**INFORME DE HITO DE CONTROL  
N° 086-2024-OCI/5347-SCC**

**“MEJORAMIENTO Y AMPLIACION DEL SERVICIO  
EDUCATIVO DE LA I.E. AMPARO BALUARTE, EN EL  
DISTRITO DE MOQUEGUA - PROVINCIA DE MARISCAL  
NIETO - DEPARTAMENTO DE MOQUEGUA”**

**HITO DE CONTROL N° 4 – EJECUCIÓN FÍSICA DEL  
PROYECTO DE INVERSIÓN A AGOSTO DE 2024**

**Imagen n.º 1**  
**Muros de contención de las calles 1 de Mayo según el expediente técnico.**

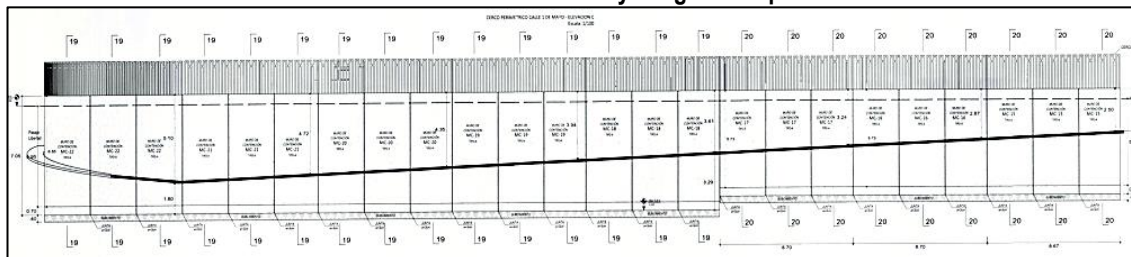
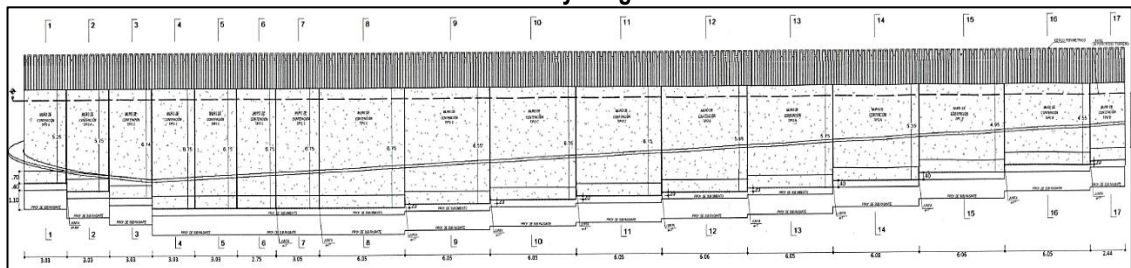
Durante la visita de inspección física realizada a la obra el 12 de agosto de 2024<sup>2</sup>, se advirtió que se vienen ejecutando modificaciones en las partidas de los muros de contención ubicados en las calles 1 de Mayo, Loreto y Mercedes Cabello de Carbonera, además, el residente de obra indicó que se han realizado modificaciones que cuentan con planos aprobados por el inspector con su respectiva memoria de cálculo, por tanto, la comisión de control requirió los planos con los que se viene ejecutando la construcción de todos los muros de contención, siendo que el residente de obra hizo entrega de 6 planos firmados por él mismo y con visto bueno del inspector de obra, advirtiéndose las modificaciones que se aprecian en las siguiente imágenes.

Es importante precisar lo siguiente, en la memoria de cálculo de la modificación de los muros de contención que se remitió al inspector de obra, solamente se consideró los muros de contención que colindan con la calle 1 de Mayo; sin embargo, no se remitió la memoria de cálculo de los muros de contención que colindan con las calles Loreto y Mercedes Cabello de Carbonera, por tanto, estos no contarían con los diseños respectivos aprobados por el inspector de obra, no obstante, durante la visita de inspección se entregó a la comisión de control los planos de los muros de contención antes mencionados con la firma del residente de obra y el visto bueno del inspector de obra.

Sobre el particular, queda evidenciado que durante la ejecución de los muros de contención que colindan con las calles Loreto y Mercedes Cabello de Carbonera no se contarían con una memoria de cálculo o diseño de los mismos aprobado por la entidad, asimismo, se ha evidenciado que durante la ejecución de los muros de contención en mención se vienen utilizando planos de diferentes versiones que no coinciden en las dimensiones de los elementos estructurales, quedando demostrado la necesidad primordial de contar con un expediente técnico que comprenda las modificaciones planteadas con sus respectivos planos, los mismos que deberían ser los únicos que se utilicen durante la ejecución de la obra; además, este expediente de modificaciones de los muros de contención debería contar con la aprobación por parte de la entidad antes de su ejecución.

**Imagen n.º 3**  
**Muros de contención de la calle Loreto según el expediente técnico.**

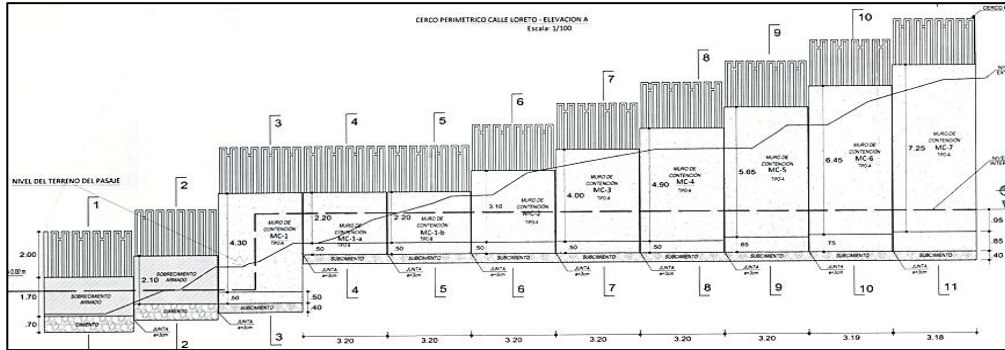
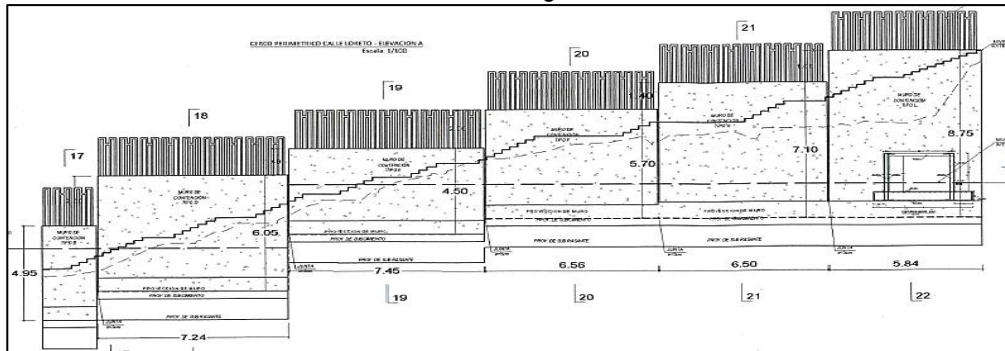
encuentran en construcción), advirtiendo que en uno de los tramos de los muros de contención que colindan con la calle Loreto, el acero horizontal de refuerzo hacia el lado exterior (calle) presenta un espaciamiento variable entre 12 a 19 cm, cuando según el plano correspondiente que vienen utilizando en obra indica un espaciamiento de 15 cm.

**Imagen n.º 5**  
**Muros de contención de la calle Mercedes Cabello de Carbonera según el expediente técnico.**

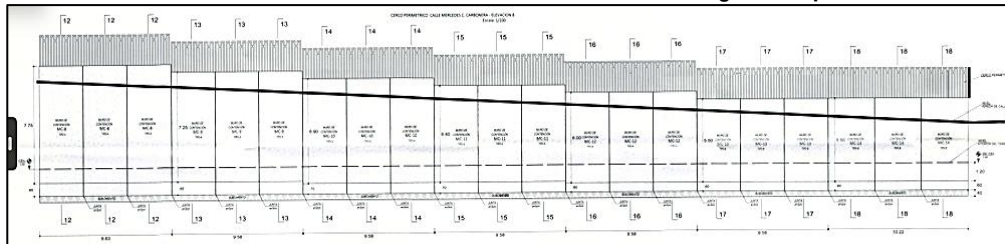
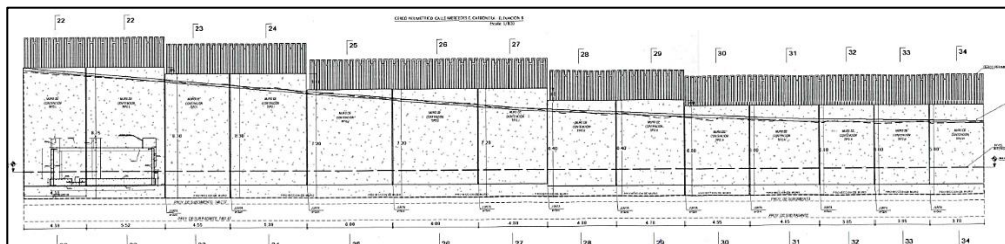
Por otro lado, durante la verificación de la medida del ancho de la zapata del muro de contención tipo K<sup>5</sup> colindante con la calle Mercedes Cabello de Carbonera (en su parte más ancha por ser de ancho variable), la comisión de control midió un ancho de 3,19 m; sin embargo, según el plano MC-07 entregado por el residente de obra, el mismo que vienen utilizando para la construcción de este muro, el ancho de la zapata debería ser de 3,33 m; asimismo, la comisión de control realizó la consulta al operario fierro jefe de cuadrilla respecto al plano que viene utilizando para el armado de acero de refuerzo del muro de contención en cuestión, quien indicó que el plano que le entregaron y enseñó a la comisión de control, establece un ancho de zapata de 3,00 m; por tanto, queda evidenciado que durante la ejecución de la obra se vienen utilizando varias versiones de planos respecto a la misma estructura y existe variación en la información que contienen<sup>6</sup>.

**Imagen n.º 65**  
**Curva granulométrica según análisis granulométrico para agregado fino, contenido en los diseños de mezcla del dossier de calidad de la obra.**

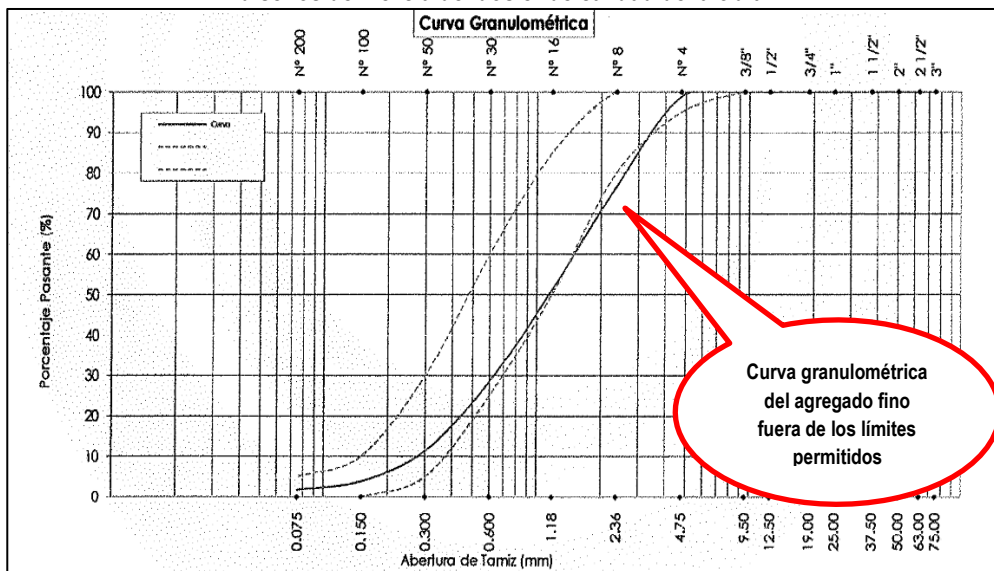
El incumplimiento advertido en el cuadro anterior se puede apreciar gráficamente en la curva granulométrica de los diseños de mezcla del dossier de calidad, según se aprecia en la siguiente imagen.
